**Projet de parc éolien de Fourques
déposé par la société ELEMENTS**

**Avis de l'Autorité environnementale
sur le dossier présentant le projet et comprenant l'étude d'impact
(articles L122-1 et suivants du Code de l'environnement)**

**N° saisine : 2020-8209
N° MRAe :2020APO22
Avis émis le : 05 mars 2020**

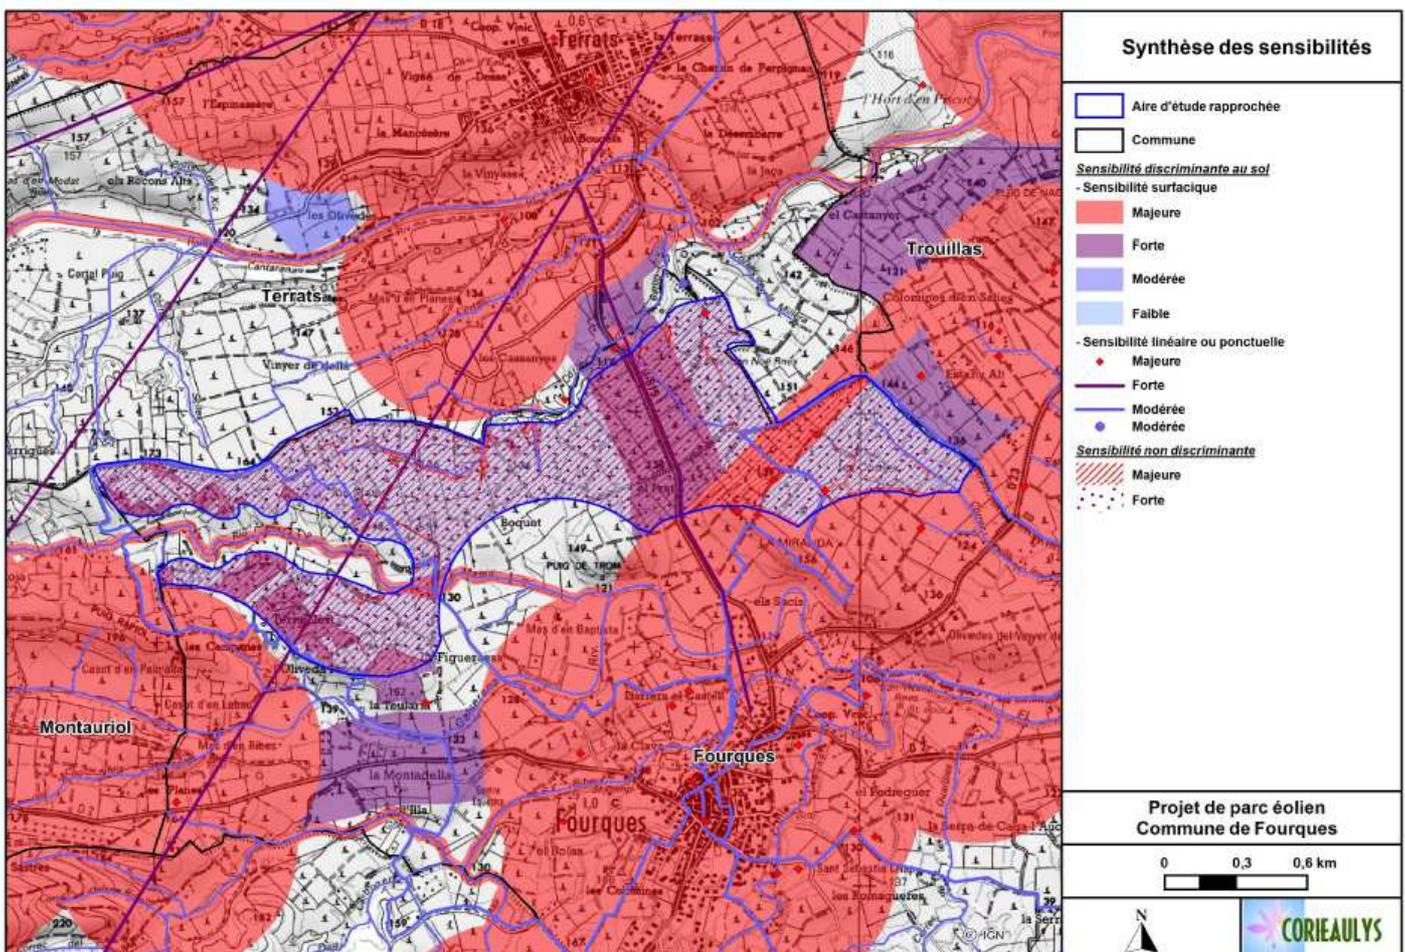
Les légendes des cartes de synthèse des sensibilités méritent d'être expliquées. Par exemple page 82 (voir ci-dessous), il est question de sensibilité « discriminante au sol » et de sensibilité « non discriminante » (pourtant majeure ou forte). Il faudrait expliquer ces termes et indiquer ce qu'ils recouvrent, car au vu de cette carte, l'ensemble de l'aire d'étude rapprochée apparaît en zone de sensibilité majeure et forte, sans qu'on sache au titre de quel enjeu.

La MRAe recommande de préciser la légende des cartes de sensibilité qui ne permettent pas de comprendre les niveaux d'enjeux de l'aire d'étude au regard d'un projet éolien.
